わたSHIGA輝く国スポセーリング競技大会
Japan Games Sailing
Equipment Substitution Request

Request No: 32

Boat: 成女 ILCA6級 - JPN 207995 - 12 千葉 - 友唯奈 千葉

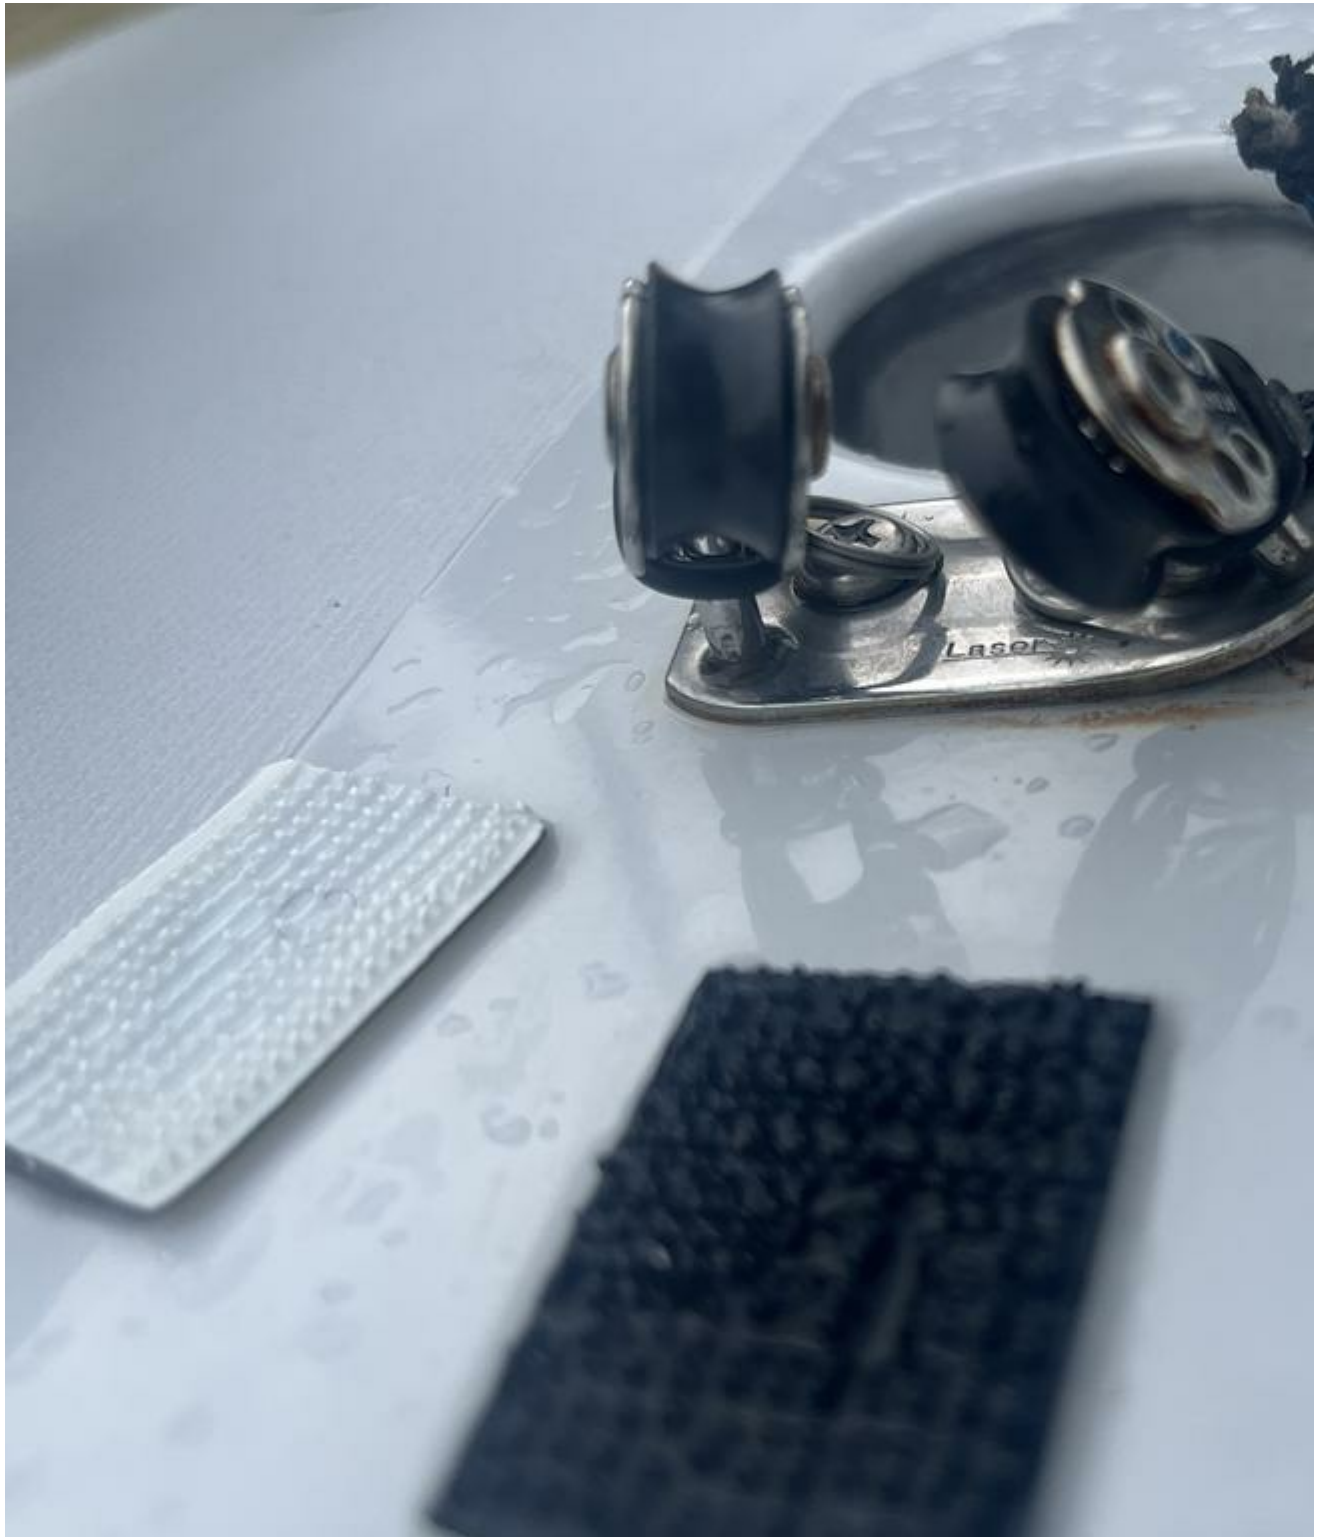
Request:

Old Equipment:

[IMG_6003.jpeg 2.77 MB](#)

New Equipment:

[IMG_6005.jpeg 2.54 MB](#)

Reason:

カニンガムのブロックの部分が歪んでしまったため。

Response: Approved

- ・ 交換(修理)に着手する前に相談(申請)して下さい。
- ・ 変形部品を入手し、ビルダーにも確認して、変形戻して使用すると破断する虞も大きいいため、交換を認めます。 TC 櫻井 2025/9/28 18:11
